CRÉER L'HIVER AU QUARTIER DES SPECTACLES CONCOURS DE MISE EN VALEUR ET D'ANIMATION DES ESPACES PUBLICS

RAPPORT DU COMITÉ TECHNIQUE

Préparé par : Véronique Rioux, designer industriel, conseillère professionnelle
13 septembre 2011

COMMENTAIRES DU COMITÉ TECHNIQUE PROPOSITION 999CC – ABORDS DU MÉTRO SAINT-LAURENT

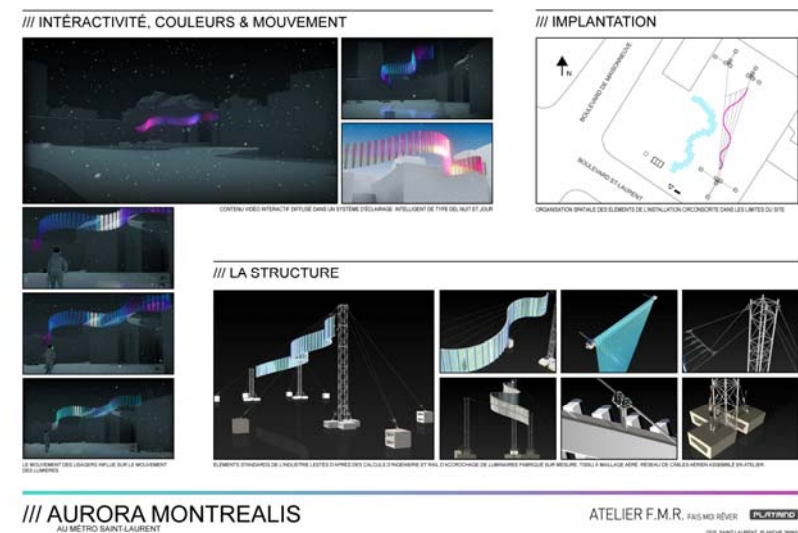
La méthode d'ancrage des arbres au sol semble adaptée. Toutefois, le poids du lestage employé semble insuffisant et la configuration n'est pas optimale. Afin de prévenir qu'un usager puisse faire basculer un arbre, il est préférable d'augmenter l'empreinte au sol des plaques de métal et des blocs de béton. Le comité souligne également que le fait d'encastrer le bloc à 6 pouces dans le sol et de le remblayer avec du gravier n'a pas ou très peu d'effets en termes de maintien au sol.

Le comité technique soulève le fait qu'il est déconseillé de laisser une ouverture dans le haut des arbres puisque la neige et l'eau, en gelant, prendront de l'expansion et pourraient endommager les tubes. Le comité recommande de sceller tous les arbres.
